Title - Sujet Agrandissement Corcan Drummondville		
Solicitation No. - N° de l'invitation 21301-134294/A		Amendment No. - N° modif. 003
Client Reference No. - N° de référence du client 21301-13-4294		Date 2012-10-10
GETS Reference No. - N° de référence de SEAG PW-\$MTC-480-12147		
File No. - N° de dossier MTC-2-35157 (480)		CCC No./N° CCC - FMS No./N° VME
Solicitation Closes - L'invitation prend fin at - à 02:00 PM on - le 2012-10-19		Time Zone Fuseau horaire Heure Avancée de l'Est HAE
F.O.B. - F.A.B. Plant-Usine: <input type="checkbox"/> Destination: <input checked="" type="checkbox"/> Other-Autre: <input type="checkbox"/>		
Address Enquiries to: - Adresser toutes questions à: Belisle, France		Buyer Id - Id de l'acheteur mtc480
Telephone No. - N° de téléphone (514) 496-3881 ()		FAX No. - N° de FAX (514) 496-3822
Destination - of Goods, Services, and Construction: Destination - des biens, services et construction:

**Project: Corcan Expansion Building
Correctional Service Canada, Drummond Institution**

PWGSC Project number: 345-3701

Addendum A-001

2. **Sheet A02/06 – Ground floor construction plan**

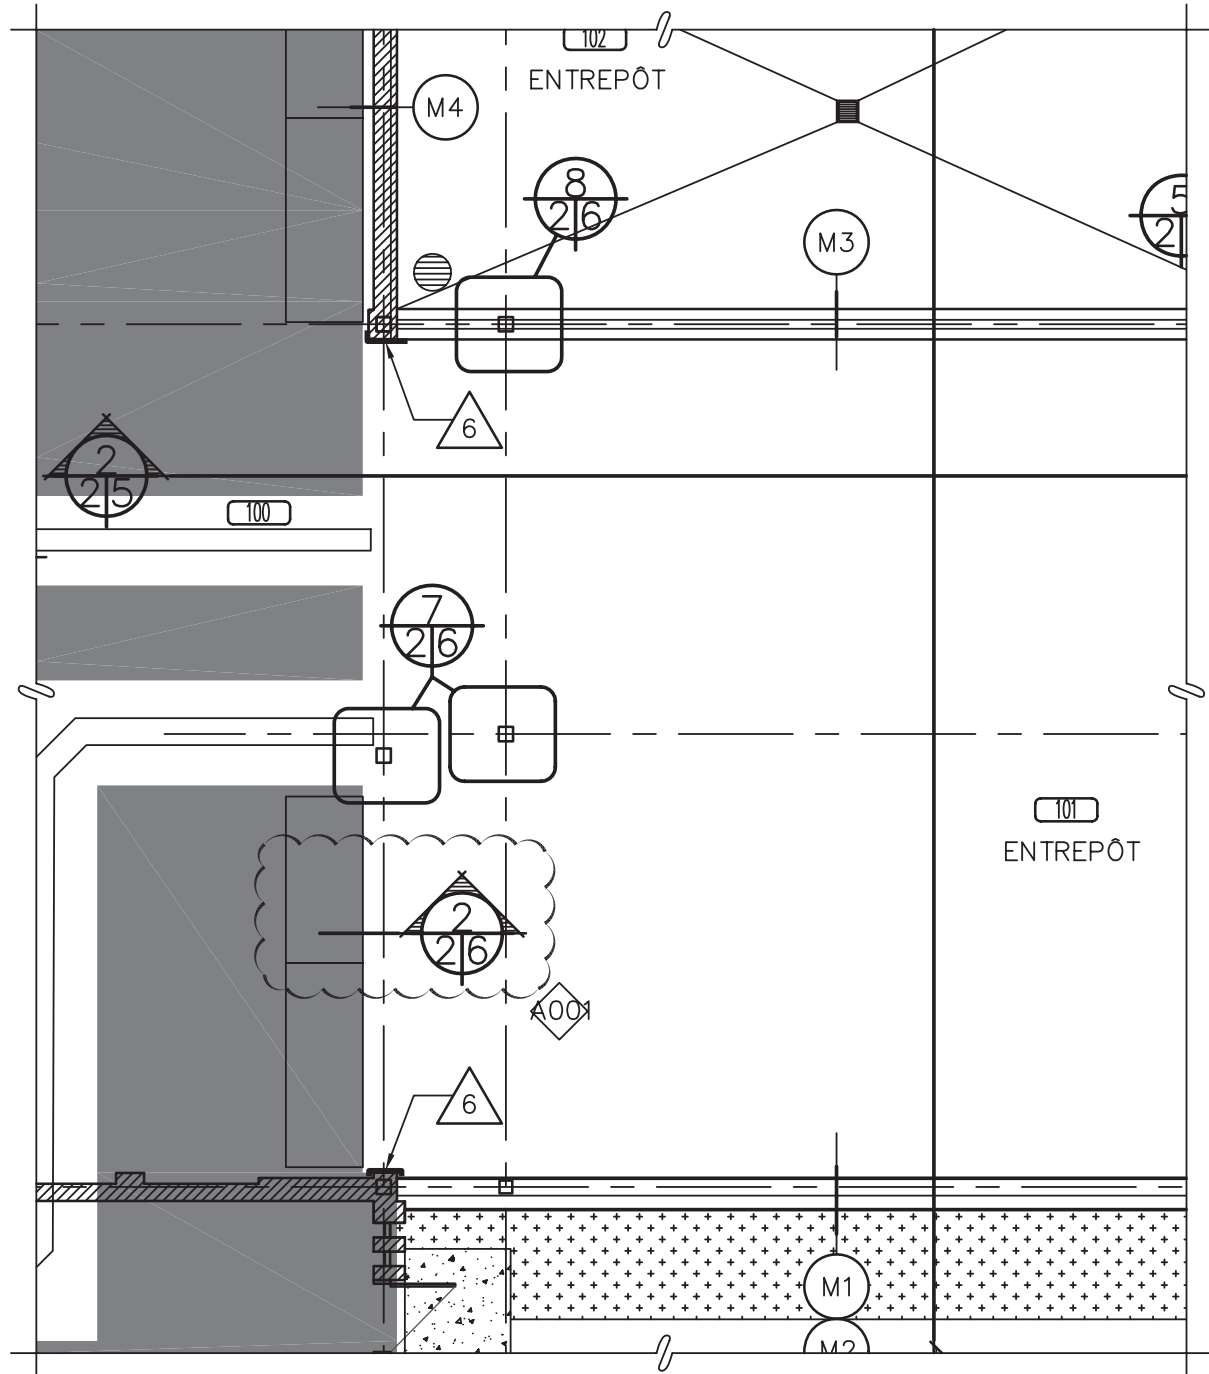
- Add reference symbol 2 / 2 / 6. Refer to extract attached map on page A-001.

SCHÉMA DE CONTRÔLE DE L'ÉCHANGEUR / AIR EXCHANGER CONTROL SCHEMATIC

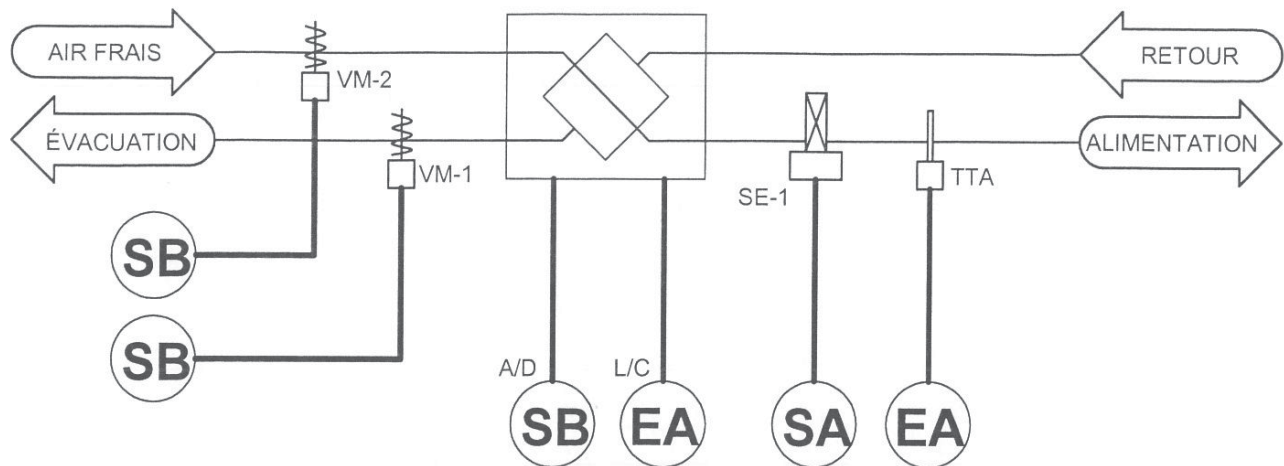
- 1.1 Sur la vue en plan « Partie Haute – Nouveau », près de l'axe 12b et Cb modifier la note comme suit : éliminer le mot « REGULVAR ». Ce panneau de contrôle sera raccordé au système centralisé de l'édifice.
- 1.2 Sur le schéma de contrôle de l'échangeur. Identification des volets motorisés et du serpentin. Ajout de la séquence de contrôle de l'échangeur. Voir extrait de plan.

SÉQUENCE DE CONTRÔLE DE L'ÉCHANGEUR :

SELON L'HORAIRE PROGRAMMÉ AU CONTRÔLEUR PRINCIPAL, L'ÉCHANGEUR EST DÉMARRÉ VIA UN RELAIS (DÉMARREUR MAGNÉTIQUE) FOURNI ET INSTALLÉ PAR L'ENTREPRENEUR EN CONTRÔLE. LES VOILETS VM-1 ET VM-2 (MOTEURS BAS VOLTAGE) SONT ÉNERGISÉS ET OUVERT. EN CAS DE PANNE DE COURANT, LES RESSORTS DE RAPPEL FERMENT LES VOILETS. LE SERPENTIN ÉLECTRIQUE SE-1 MODULE LE TRIAC AFIN DE MAINTENIR SON POINT DE CONSIGNE VIA UNE SONDE DE TEMPÉRATURE DE GAINÉ TTA. LA TEMPÉRATURE EST AJUSTABLE AU CONTRÔLEUR PRINCIPAL. TOUS LE FILAGE BAS VOLTAGE EST FOURNI ET INSTALLÉ PAR L'ENTREPRENEUR EN CONTRÔLE. LE FILAGE DE POUVOIR 120 VOLT ET PLUS EST PAR L'ENTREPRENEUR ÉLECTRICIEN. LA COORDINATION DES RACCORDS ET BESOINS ENTRE CES DEUX DISCIPLINES DOIT ÊTRE FAIT PAR L'ENTREPRENEUR EN CONTRÔLE ET LE GÉNÉRAL.

CONTROL SEQUENCE FOR AIR EXCHANGER :

FOLLOWING THE PROGRAMMED SCHEDULE OF THE MAIN CONTROL PANEL, THE AIR EXCHANGER STARTS THROUGH A RELAY (MAGNETIC STARTER) SUPPLIED AND INSTALLED BY AUTOMATED CONTROLS CONTRACTOR. MOTORIZED DAMPERS VM-1 AND VM-2 (LOW VOLTAGE ACTUATORS) ARE OPENED AND ENERGIZED. IF THERE IS A POWER SHORTAGE, THE SPRING RETURN CLOSE THE DAMPERS. ELECTRIC HEATING COIL SE-1 MODULATES USING THE TRIAC RELAY AND A DUCT TEMPERATURE SENSOR TTA. TEMPERATURE IS ADJUSTABLE IN THE CENTRAL CONTROL PANEL. ALL LOW VOLTAGE WIRING IS SUPPLIED AND INSTALLED BY THE AUTOMATED CONTROLS CONTRACTOR. ALL LINE VOLTAGE WIRING (120 V AND UP) IS SUPPLIED AND INSTALLED BY THE ELECTRICAL CONTRACTOR. COORDINATION FOR ALL CONNECTION AND NEEDS REGARDING THOSE TWO DIVISIONS (ELECTRICAL AND AUTOMATED CONTROLS) MUST BE ACCOMPLISHED BY THE AUTOMATED CONTROLS CONTRACTOR AND GENERAL CONTRACTOR.
